PLU DE COULOMBS-EN-VALOIS

CONSULTATION DES PERSONNES PUBLIQUES ASSOCIEES

Remarques Unité départementale de l'architecture et du patrimoine de Seine-et-Marne

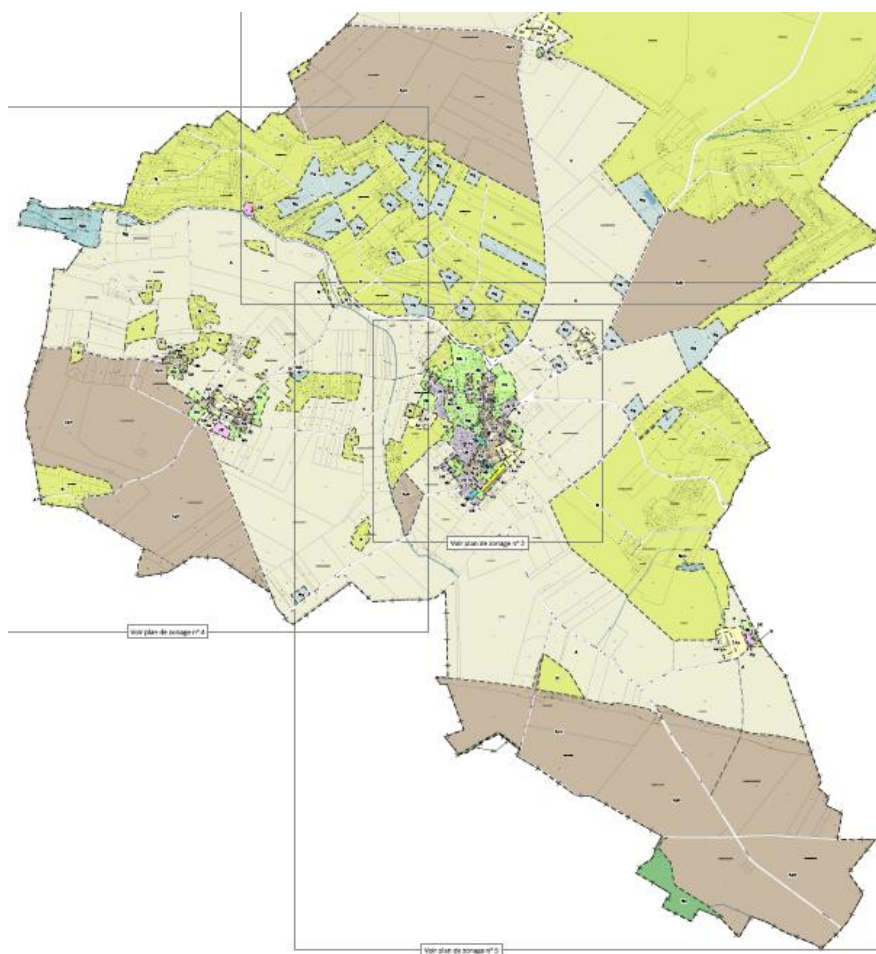
Pour mémoire le secteur Aph est destiné à « aux zones agricoles propices à l'implantation de centrales photovoltaïques pour répondre aux objectifs de production d'énergie renouvelable ».

Nous sommes en désaccord complet avec le dernier point de l'article « 7) Cas particulier pour le secteur Aph » qui affirme que « la localisation de ces zones permet de préserver tant le tissu bâti que paysager du territoire ».

Pour mémoire, le projet de PLU propose des emprises Aph couvrant plusieurs kilomètres carré, en limite de bourg ou de hameau, parfois dans le périmètre de protection Monuments historiques de l'église Saint Martin (classée monument historique depuis,11/08/1987, le long des voies et sans tenir compte de la topographie.

Zone Aph en limite des hameaux de Crotigny et Certigny

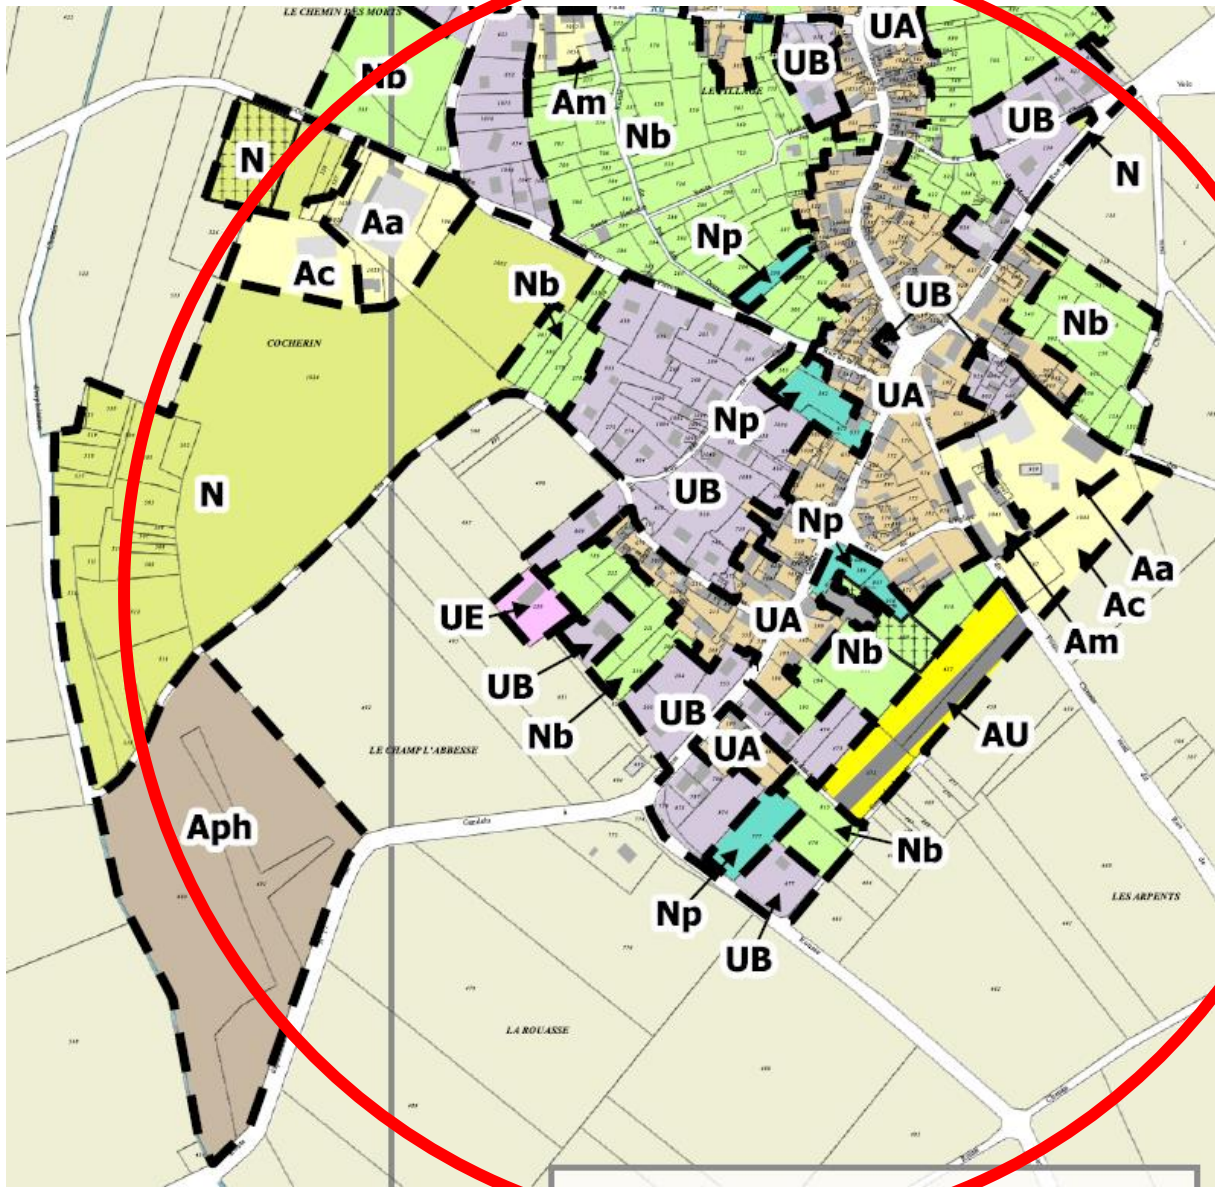
Dans les faits, les zones d'implantation potentielle de photovoltaïque sont extrêmement présentes dans le grand paysage (voir zones marron sur les extraits de plans ci-dessous et photographies des paysages impactés).

Au vu de l'impact paysager très fort des implantations photovoltaïques (voir exemple ci-dessus), il est indispensable de revoir l'implantation des zonages Aph de la commune de Coulombs-en-Valois.

- Pas d'implantation en limite de bourg ou de hameau,*
- Pas d'implantation en limite de voiries (ces dernières sont des fenêtres ouvertes sur le paysage),*
- Pas de visibilité depuis les bourgs ou hameaux,*
- Implantation suivant la topographie (plutôt en creux que sur les sommets),*
- Accompagnement végétal par de véritables bosquets / vallées d'arbres de haute tige (pas de haie) avec idéalement un travail de composition paysagère,*
